改善箇所説明図

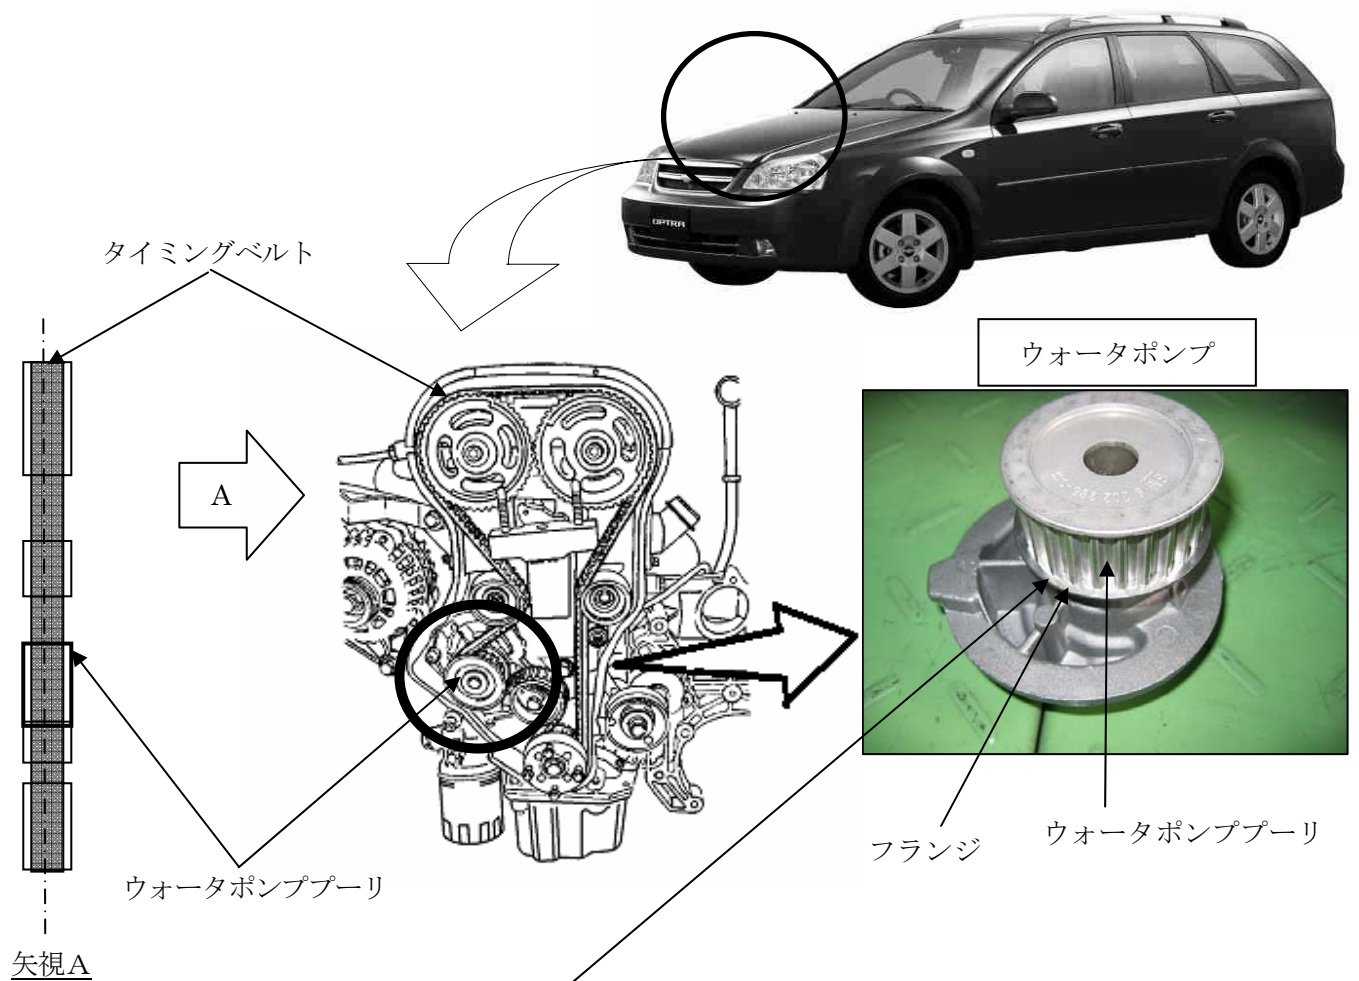
基準不適合発生箇所

ウォーターポンププーリとフランジ部との溶接強度が不足しているため、タイミングベルトが偏心して取り付けられていると、タイミングベルトと当該フランジ部が強く干渉し、溶接が剥がれるものがある。そのため、そのままの状態で使用を続けると、当該フランジがプーリから外れ、最悪の場合、タイミングベルトがウォーターポンププーリより外れ、エンジンが停止するおそれがある。

改善の内容

全車両、ウォーターポンププーリフランジとタイミングベルトとの隙間を点検し、隙間の狭いものはウォーターポンプを対策品と交換する。また、タイミングベルトがフランジに接触している場合はベルトの幅を点検し、幅が基準値以下のものについてはタイミングベルトを新品に交換する。

識別： 白色丸シールを、エンジンルーム内の ID プレートに貼付する。
